CIRCULAR SIN CONSULTA N° 5

LICITACIÓN PÚBLICA N° LP 36/2016

OBRA: "PROYECTO EJECUTIVO, OBRAS DE RECONSTRUCCIÓN Y PROTECCIÓN DEL TERRAPLÉN Y RECONSTITUCIÓN DE VÍA EN LA ZONA DE LA PROGRESIVA 1128+650 DEL RAMAL C18 DEL FERROCARRIL BELGRANO CARGAS, PROVINCIA DE SALTA"

Figura 8: Esquema de protección de márgenes con Colchonetas

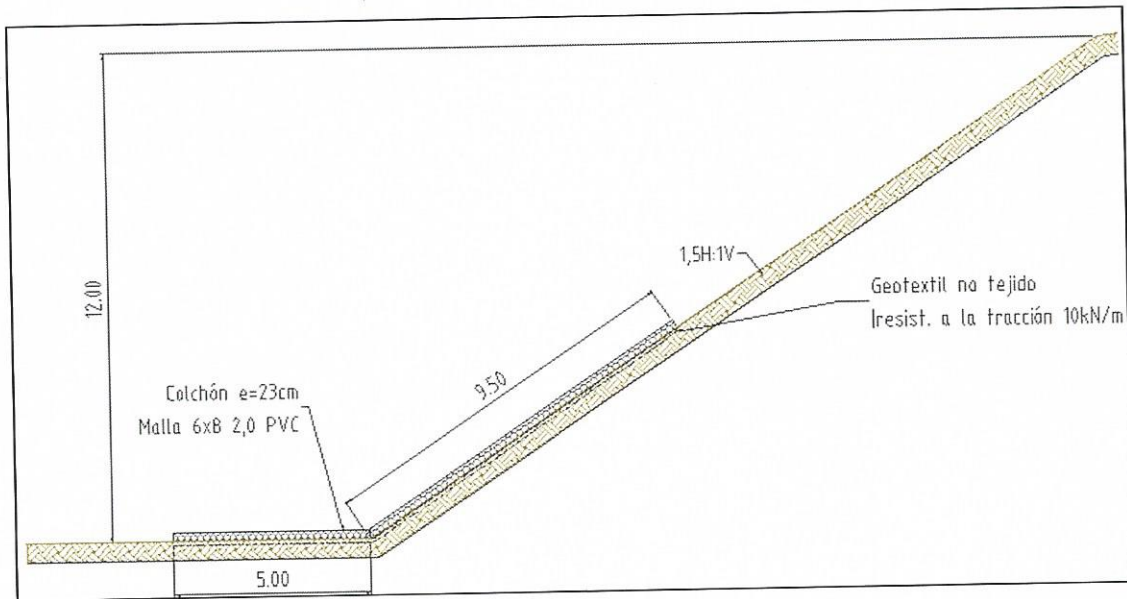
En la Sección 4. Especificaciones Técnicas, Artículo 6.2.1. Descripción, se elimina la **Figura 8: Esquema de protección de márgenes con Gaviones y Colchonetas**. La misma se reemplaza por la siguiente figura:

Figura 9: Esquema de protección mediante Espigones

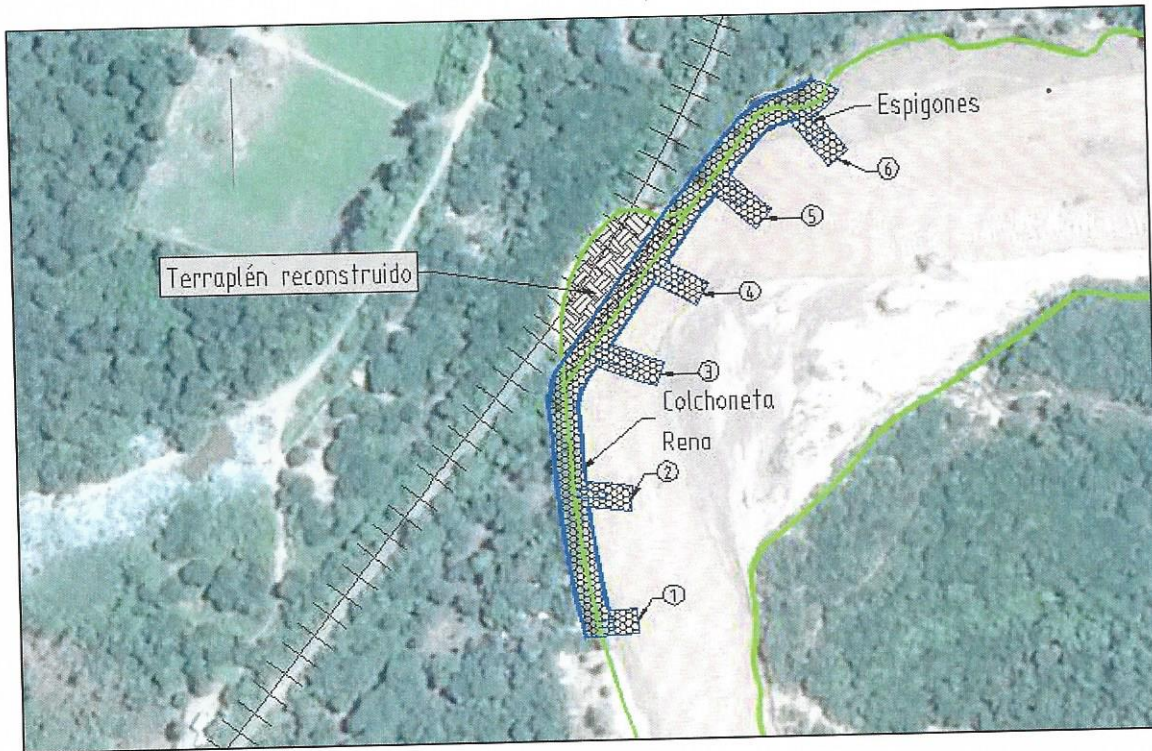
En la Sección 4. Especificaciones Técnicas, Artículo 6.3.1. Descripción, se elimina la **Figura 9: Esquema de protección mediante Espigones**. La misma se reemplaza por la siguiente figura:
